**CÂMARA TÉCNICA DA BACIA DRENANTE ÀS LAGOAS COSTEIRAS.
ATA DA 29ª REUNIÃO**

Data da reunião: 29/07/09

Relato do Membro da CT de Lagoas Costeiras do CONSEMAC, Adacto Ottoni, sobre as Intervenções de Recuperação da Lagoa Rodrigo de Freitas a Serem Implantadas pelo Município do Rio de Janeiro em Parceria com a Empresa EBX

Figura 1 – Variação da salinidade (mediana) na Lagoa entre 2006 e 2009.

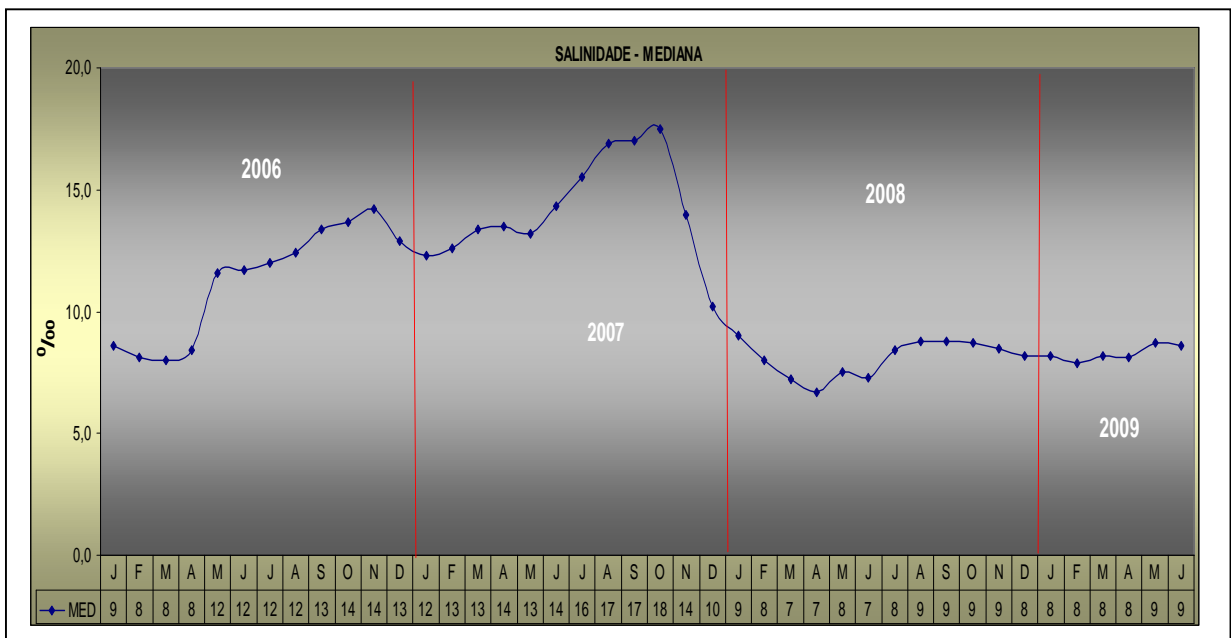
2. A situação da gestão ambiental atual na Lagoa Rodrigo de Freitas (LRF) é problemática, pois a entrada natural dos rios dos Macacos, Cabeça e Rainha na LRF está sendo barrada pelas comportas da Av. General Garzon e da Av. Visconde de Albuquerque, sendo

bombeados água de rio misturada com esgotos para o emissário de Ipanema. Este processo (que deveria ser emergencial, mas que se tornou permanente) aumenta os custos de bombeamento do sistema de esgotos local e sobrecarrega o Emissário Submarino de Ipanema, além de gerar variações bruscas e negativas de salinidade na LRF ao longo do ano hidrológico, ou seja, durante os períodos não chuvosos (a maior parte do ano, em torno de 8 meses) a LRF vai se salinizando porque os seus rios drenantes naturais não desembocam na lagoa; no entanto, nos períodos de chuvas intensas (que ocorrem na época do verão, durante em torno de 4 meses) as referidas comportas são abertas e grandes quantidades de água doce misturadas com esgoto e lixo disperso adentram à mesma, provocando redução brusca de salinidade e havendo o incremento dos riscos de eutroficação hídrica, e conseqüente possibilidade de futuras mortandades de peixes. Tem que se dar uma solução definitiva para a despoluição de fato dos rios Macacos, Cabeça e Rainha, e permitir, então, que os mesmos desembocuem naturalmente na LRF, o que iria viabilizar a revitalização ecológica real deste ecossistema hídrico de água salobra.

R: CONTRARIAMENTE AO DECLARADO ACIMA, OS DADOS DE FATO MOSTRAM UMA CONDIÇÃO DE VARIAÇÃO DA SALINIDADE COM UMA DINÂMICA DE 6 EM 6 MESES, APROXIMADAMENTE (FIG.1).

AS VARIAÇÕES QUE PODEM SER OBSERVADAS, NÃO PERMITEM AFIRMAR QUE A LAGOA EXPERIMENTE “BRUSCAS E NEGATIVAS” VARIAÇÕES DE SALINIDADE, TERMOS IMPRECISOS E DE DIFÍCIL CONSTATAÇÃO. OS VALORES MEDIANOS FLUTUARAM ENTRE 8,0 E 17,0 ‰ AO LONGO DOS ANOS. COMO FATORES DETERMINANTES PARA A SALINIDADE DESTA SISTEMA COSTEIRO CONCORREM, ALÉM DE CHUVAS E DRENAGEM DA BACIA HIDROGRÁFICA A INFLUÊNCIA DA ENTRADA DE ÁGUA DO MAR, QUANDO OCORRE. É IMPORTANTE DESTACAR QUE LAGOAS COSTEIRAS SÃO AMBIENTES TÍPICAMENTE SALOBROS (CUJA SALINIDADE RESULTA DA MISTURA DE ÁGUAS CONTINENTAIS COM ÁGUA DO MAR) E QUE A FLUTUAÇÃO DESSE PARÂMETRO É UM FATOR QUE GERA UMA SELEÇÃO ADAPTATIVA PARA AS COMUNIDADES QUE AÍ VIVEM. ESSA REALIDADE É A CONDIÇÃO CARACTERÍSTICA DE AMBIENTES COSTEIROS EM GERAL (MANGUEZAIS, ESTUÁRIOS, MARISMAS) E GARANTEM ELEVADA BIODIVERSIDADE A ESTES AMBIENTES. ALÉM DISSO, A VARIAÇÃO DE SALINIDADE EM NADA EXPLICA A CONDIÇÃO DE **EUTROFIZAÇÃO** DESTA AMBIENTE, CUJA ORIGEM DEVE-SE AOS LANÇAMENTOS DOMÉSTICOS OU EVENTUAIS ACIDENTES DA REDE COLETORA. TORNA-SE NECESSÁRIO RESSALTAR QUE LAGOAS COSTEIRAS SÃO AMBIENTES LÊNTICOS, DE ACUMULAÇÃO, NOS QUAIS A CARGA DE MATÉRIA ORGÂNICA JÁ LANÇADA EM OUTRAS ÉPOCAS PERMANECE NUM PROCESSO DE RECICLAGEM (*TURN-OVER*), SUSTENTADO UMA ELEVADA PRODUTIVIDADE E EXPLICANDO ALTOS VALORES DE CONCENTRAÇÃO DE NUTRIENTES BIOGÊNICOS. ESTE ESTOQUE DE RECURSOS NUTRIENTES DISPONÍVEIS MANTÉM A LAGOA NA CONDIÇÃO DE EUTRÓFICA, SEGUNDO OS CRITÉRIOS DA OECD (1982).

Figura 2 – Detalhe de uma bacia de retenção para o controle de enchentes urbanas (Carlos Tucci, ABRH / Editora da UFRGS, 1995).

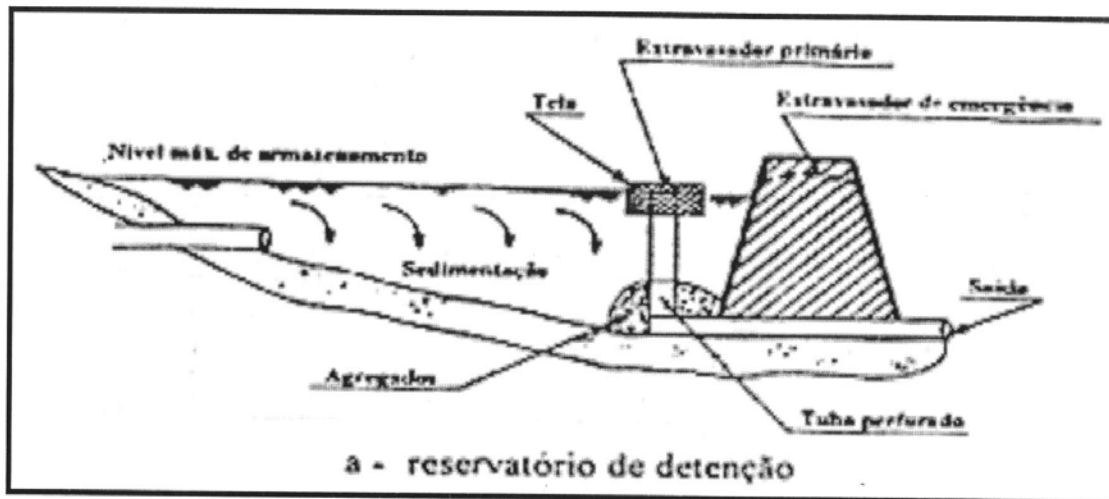
3. Com relação ao problema das enchentes na região plana e baixa da bacia hidrográfica da Lagoa Rodrigo de Freitas (LRF), além de causarem transtornos de inundações em vários trechos da área urbana local, também contribuem muito para o agravamento da degradação ambiental na LRF, pois carregam grande quantidade de água doce com esgotos e lixo para a LRF. Sugerimos que sejam implantados pequenos e médios reservatórios de cheia nos trechos médio e superior dos rios drenantes à LRF, evitando a concentração de vazões fluviais nas áreas planas e baixas da bacia nos períodos de chuvas intensas, com transbordamento hídrico de calha. Além disso, sugerimos a construção de bacias de retenção, como mostrado na **Figura 2**, que correspondem a áreas de preservação de escoamento superficial de encosta, ligadas ao sistema de drenagem urbana sempre que possível por gravidade, através de um orifício localizado em sua parte inferior; podem ser áreas públicas, como jardins e parques públicos, campos de futebol, e áreas de lazer em geral, localizadas em cota inferior ao arruamento, visando receber as águas do escoamento superficial, que deixariam de ir para o arruamento ou para o curso d'água. Durante a chuva intensa, a construção de várias bacias de

detenção adequadamente localizadas na área urbana iria gerar uma significativa redução nos transbordamentos dos rios e inundação dos arruamentos nessas áreas críticas urbanas próximas à Lagoa Rodrigo de Freitas.

R: ESTA SOLUÇÃO NÃO ME PARECE SER TÉCNICAMENTE APLICÁVEL NA BACIA DA LRF, MAS DEVE SER ANALISADA PELA RIO ÁGUAS. A PREFEITURA, NO LICENCIAMENTO DE IMÓVEIS NOVOS, TEM EXIGIDO A COLOCAÇÃO DE CAIXAS DE RETARDO QUE PODEM AJUDAR NESTE PROBLEMA. (CEDAE)

R: ESTUDOS DA RIO ÁGUAS INDICAM QUE AS ENCHENTES SÃO CAUSADAS POR OBSTRUÇÕES NA REDE, ENTUPIAMENTO E DRENAGEM DEFICIENTE, SENDO REITERADO PELOS MEMBROS DA CT A NECESSIDADE DE PRIORIZAR A LIMPEZA DA REDE DE DRENAGEM, PRICIPALMENTE EM ÉPOCAS CHUVOSAS.A CAMARA TECNICA SUGERE QUE A RIO ÁGUAS E A COMLURB CRIEM UM GRUPO DE TRABALHO PLANO VISANDO A MANUTENÇÃO DA REDE DE DRENAGEM COM RUBRICA ESPECÍFICA PARA ESTE FIM. (CT).

Figura 3 – Sugestão de solução proposta para resolver o fechamento por areia do mar no Canal do Jardim de Alah

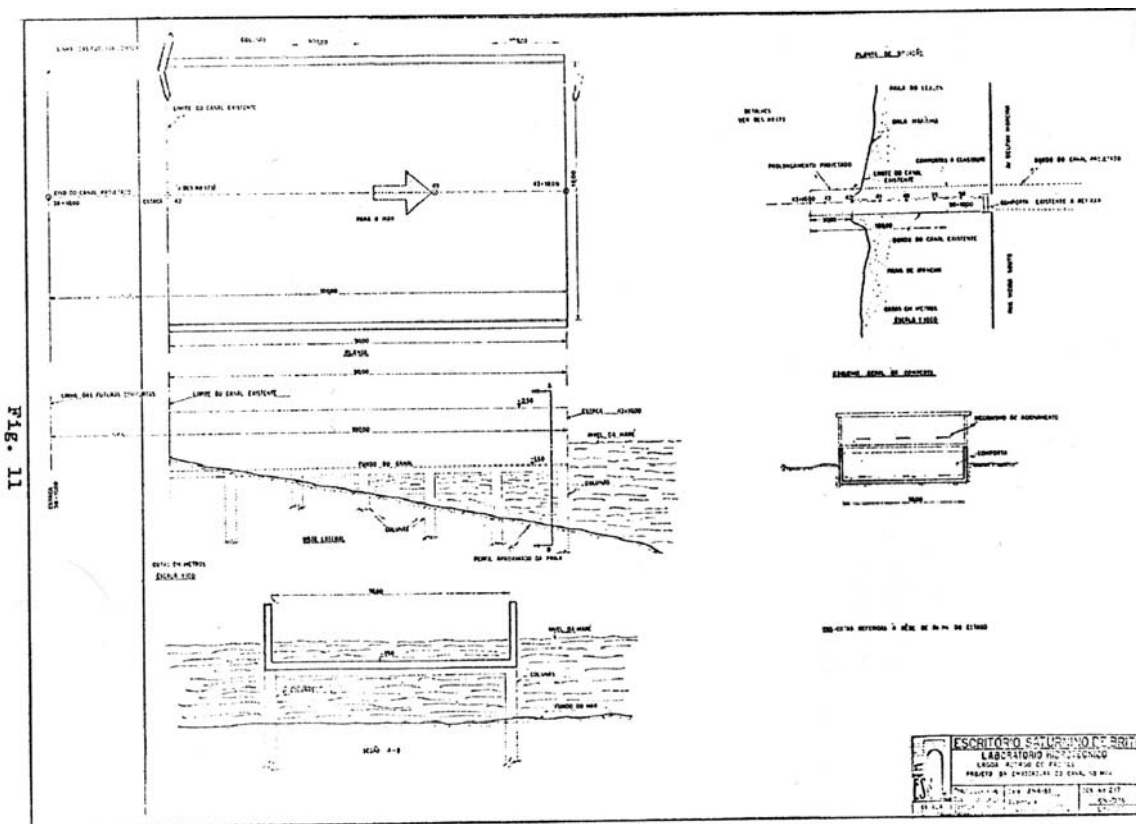
e) Sugiro que seja estudada uma nova alternativa de solução para a embocadura do Canal do Jardim de Alah no mar, que considere o prolongamento do fundo da atual seção do canal para dentro do mar, até após a zona de arrebentação, como mostrado na **Figura 3**. Esta alternativa foi estudada pelo Escritório Saturnino de Brito na década de 70, inclusive com a realização de

estudos em modelo reduzido. Esta estrutura ficaria fixada no talude da praia sobre estacas, sendo, portanto, uma estrutura vazada, não prejudicando o transporte de sedimentos costeiros ao longo das praias de Ipanema e Leblon. Segundo os estudos, na época, o comprimento do prolongamento do fundo do canal seria em torno de 30 metros. Os muros laterais seriam levantados (para evitar o aporte de areia do mar) e, desta forma, os constantes fechamentos por areia do canal do Jardim de Alah deixariam de ocorrer. De tempos em tempos, a comporta do canal do Jardim de Alah (em situações onde o N.A. da lagoa ficasse maior do que o do mar) poderia ser estrategicamente aberta para permitir a varredura hidráulica de algum depósito de areia, trazido pelo mar, no canal prolongado do Jardim de Alah.

Essas obras são, possivelmente, mais baratas e com mais sustentabilidade ambiental do que os grandes dutos de interligação propostos. No entanto, sugiro que sejam feitos levantamentos de dados oceanográficos atualizados da região, e que seja estudado em modelo reduzido a referida alternativa (e outras que possam existir), para avaliar qual o comprimento ideal do prolongamento do canal em relação ao perfil de praia e efeitos das ondas, e outros fatores técnicos de influência. A vantagem dessa solução do prolongamento do canal do Jardim de

Alah é que ela tem mais sustentabilidade ambiental e não vai alterar a atual seção do canal, não gerando riscos de aumento brusco de salinidade da LRF e não prejudicando o transporte de sedimentos costeiros.

R: INEA - É DE CONHECIMENTO DA COMUNIDADE DE TÉCNICOS E CIENTISTAS A EXISTÊNCIA DAS MAIS DIVERSAS PROPOSTAS VISANDO À MELHORIA DA DINÂMICA HIDRÁULICA DA LAGOA PARA PROPORCIONAR MAIOR RENOVAÇÃO DE SUAS ÁGUAS. PROPOSTAS DAS DÉDADAS DE 60, 70, 80, 90 E A RECENTE PROPOSTA DO LNEC (ENROCAMENTO JÁ COMENTADO) ESTIVERAM EM COMPARAÇÃO EM DIVERSOS ESTUDOS DISPONÍVEIS. CERTAMENTE É PRECISO CONSIDERAR-SE O AVANÇO DE CONHECIMENTOS TÉCNICO/CIENTÍFICOS COM O PASSAR DOS ANOS E ESPERAR SOLUÇÕES MAIS EFICIENTES E SUSTENTÁVEIS PARA AS PROBLEMÁTICAS AMBIENTAIS EM GERAL. NO CASO DA ATUAL PROPOSTA DA EBX É NECESSÁRIO AGUARDAR-SE OS ESTUDOS E SUAS CONCLUSÕES QUE SERVIRÃO, DENTRE OUTRAS, DE BASE PARA OS ENCAMINHAMENTOS POSTERIORES. (INEA)

R: A PROPOSTA EM ESTUDO PELA EBX AINDA SERÁ SUBMETIDA À APROVAÇÃO PELOS ÓRGÃOS COMPETENTES, MAS OS QUESTIONAMENTOS DO ADACTO MERECEM SER RECOMENDADOS PARA ANÁLISE.

OUTRAS SOLUÇÕES JÁ FORAM CONSIDERADAS PELA EBX, E ESTE GT DEVERIA ABSTER-SE DE SUGERIR NOVAS PROPOSTAS. (CEDAE)
